Gemeinde Kalkhorst

Mitteilungsvorlage	Vorlage-Nr: GV Kalkh/18/12479			
Federführend: Bauwesen	Status: öffentlich Datum: 28.05.2018 Verfasser: Maria Schultz			
MINIMARE 2. BA hier: Mitteilung der Ergebnisse der Vergabejury zur Auftragserteilung Objektplanung				
Beratungsfolge:				
Gremium	Teilnehmer	Ja	Nein	Enthaltung
Gemeindevertretung Kalkhorst

Protokoll Bieterpräsentationen

VgV- Verfahren „Ersatzneubau als touristisch multifunktional nutzbares Gebäude - MINIMARE in Kalkhorst“

Hier das Foto des angefertigten Modells zur Planungsidee:

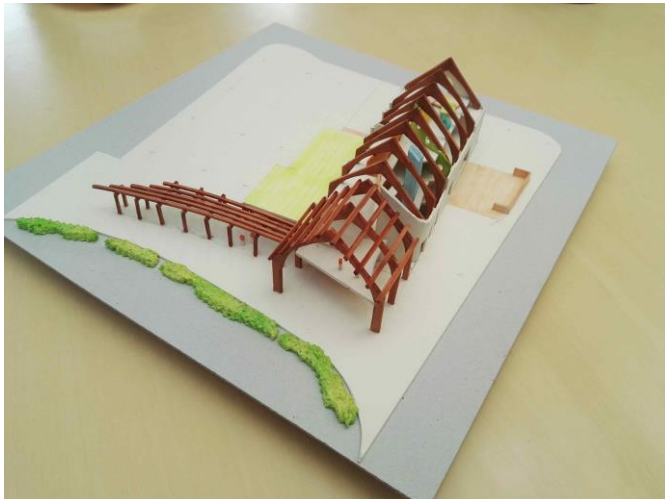
- Die Vielzahl der verwendeten Materialien und Gestaltungselemente an der Fassade wird als überzogen bewertet.
- Aufgrund der Giebelkonstruktion an der Südseite wird das Gebäude gut wahrgenommen.
- Mangelnde Flexibilität des Gebäudes, falls die beiden Obergeschosse einmal anderweitig genutzt werden sollen.
- Die Auftaktsituation mit Eingangsgebäude und Zugang zum Park ist gut gelöst.
- Erlebbarkeit
- Barrierearmut: gut
